**LYCEE GUEBRE MARIAM - ADDIS ABEBA - ETHIOPIE  
BATIMENT BUREAU MATERNELLE – BLOCK 12**

**ENSEMBLE DES BATIMENTS  
LYCEE GUEBRE MARIAM  
ADDIS ABEBA - ETHIOPIE  
BATIMENT BUREAU MATERNELLE – BLOCK 12**

**D'AUDIT SOLIDITE & SECURITE DES PERSONNES**

**Réf. : MF/HO/13.0172**

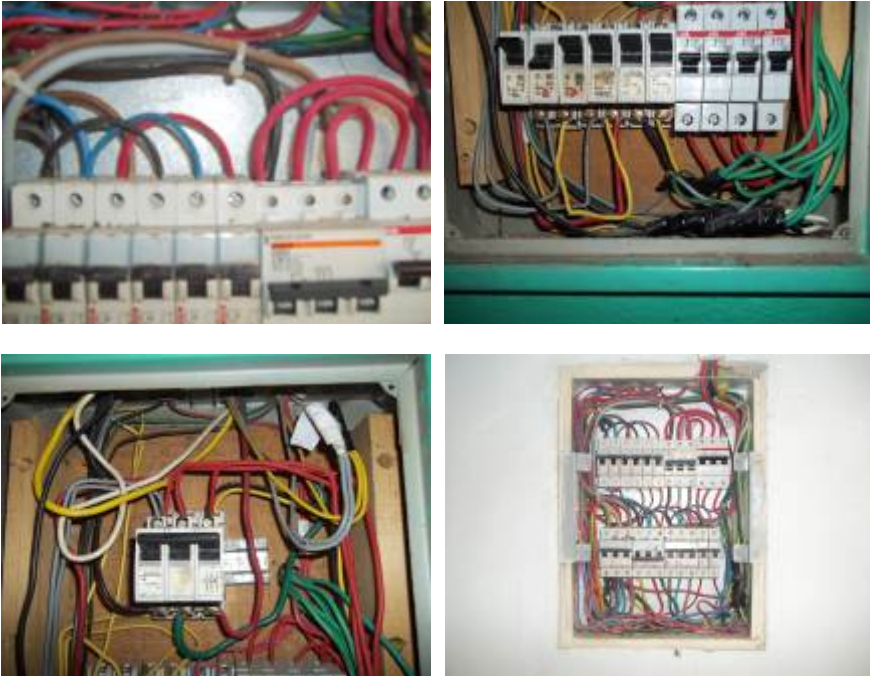
Local	Observations	Photos
<p><b>Tout le Bâtiment</b></p> <p align="center"></p>	<p><b>R2 :</b> Le bâtiment doit être équipé par un système d'éclairage de sécurité qui n'est pas installé.</p> <p>Ce système doit être capable d'assurer l'évacuation des personnes.</p>	
<p><b>Tout le Bâtiment</b></p> <p align="center"></p>	<p><b>R3 :</b> On a noté qu'il y en a des prises de courant qui ne sont pas dotées par une borne pour le conducteur Terre. En absence de cette borne, la sécurité électrique contre l'électrocution ne peut pas être assurée même si un réseau de terre est bien réalisé pour le bâtiment.</p>
